עיר דוד
המרכז החדש

MATTI ROSENSHINE
A R C H I T E C T S

בריכת השילוח

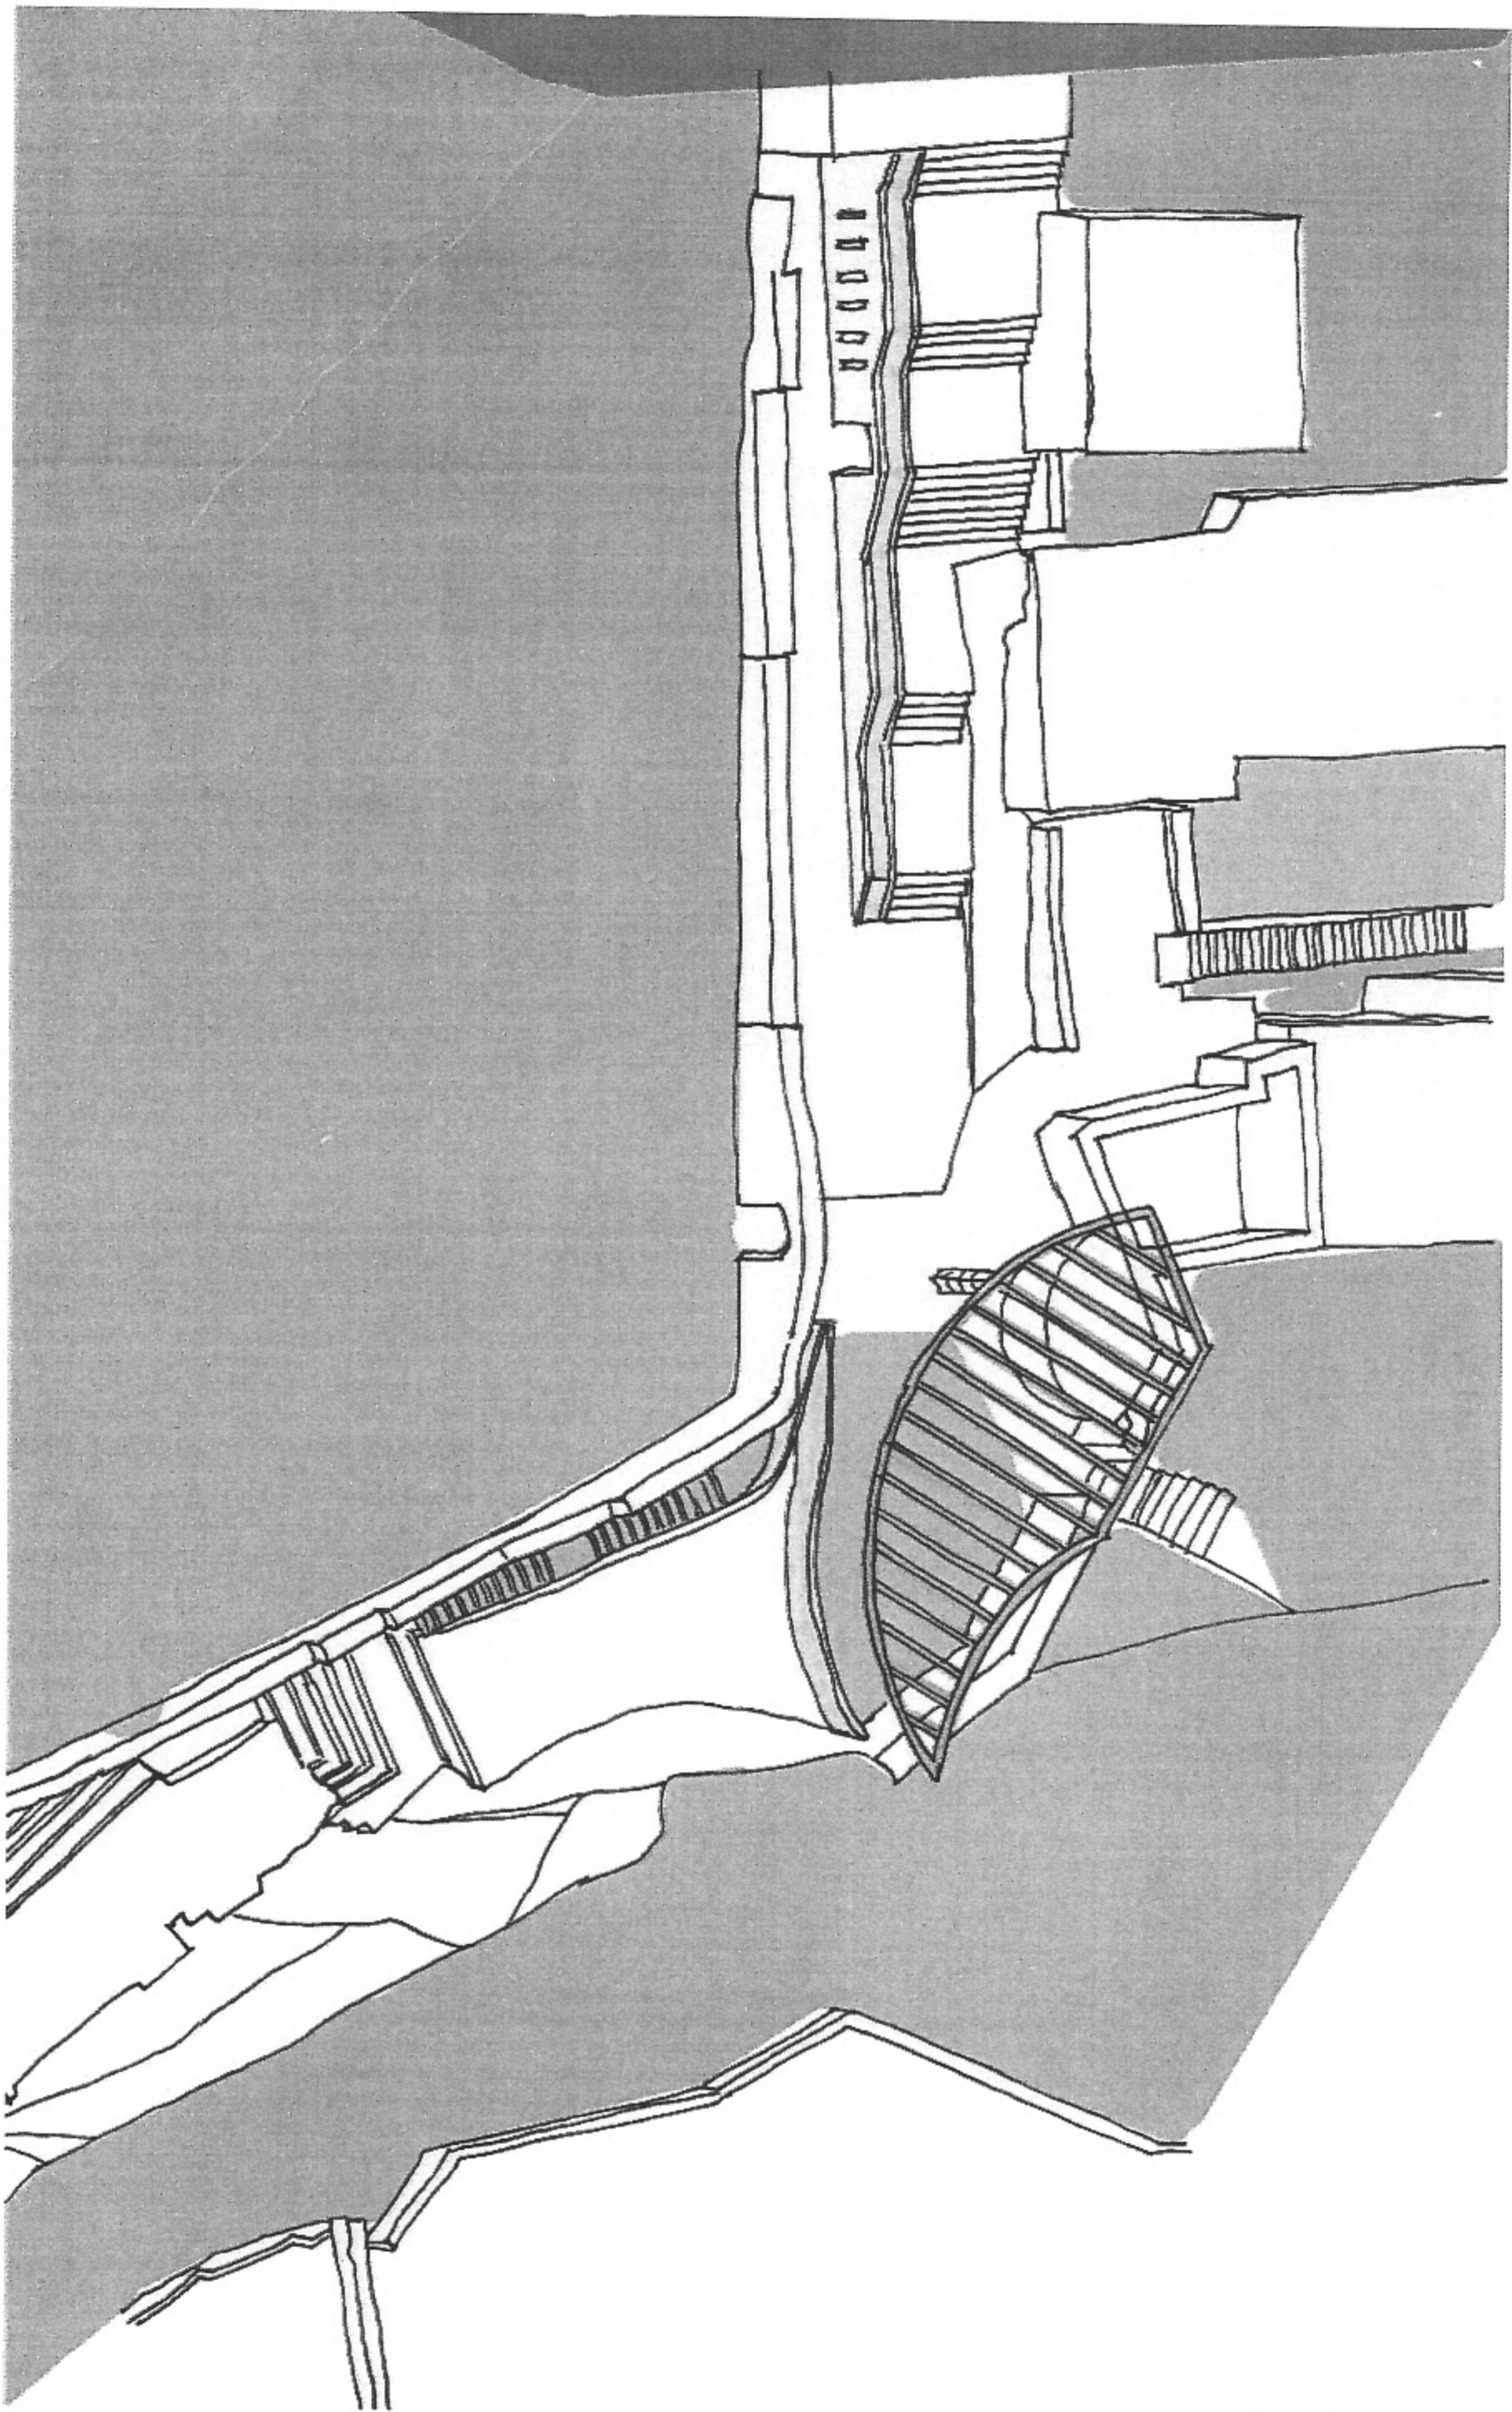
יש בתכנון המוצע עומס רב של אלמנטים אשר מפחיתים מיכולתו של המבקר להבין את המכלול של מה שהוא רואה. ההנחייה להתייחס לנקודה זו ככניסה ראשית למתחם יוצרת בעייה תכנונית קשה שכל פתרון שניתן לה יעמיס מאוד על המקום (יש צורך בהנגשה, עמדת מכירת כרטיסים, מקום התכנסות, שירותים וכד'). יכול להיות שהפתרון כאן איננו תכנוני אלא פרוגרמטי – קניית כרטיסים, שירותים ושאר צרכי התארגנות יעשו במקום אחר, עד לשלב שניתן יהיה להרחיב את השטח סביב הבריכה.
